# SERVICE-INFO

## Náhrada napínacích kladek 531 0037 10 a 531 0353 10 (pohon přídatných agregátů) za 531 0241 10

Stav 07.2010  
**INA 0061**

**Obrázek 1:** Zobrazení jednotlivých napínacích kladek s jejich rozdíly

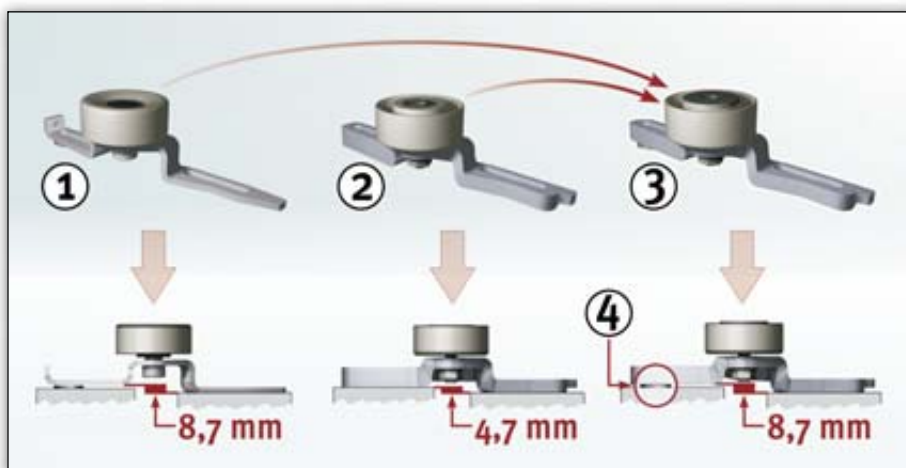
Obě napínací kladky s objednáacími čísly 531 0037 10 a 531 0353 10 (montovány v pohonu přídatných agregátů) odpadají a jsou nahrazeny za objednáací číslo 531 0241 10. Schaeffler Automotive Aftermarket tak nazývá na výrobce vozidel Citroen a Peugeot, u kterých bylo rovněž provedeno toto nahrazení.

Pro vyrovnání výškového rozdílu je k napínací kladce 531 0241 10 přiložena podložka s tloušťkou 4 mm.
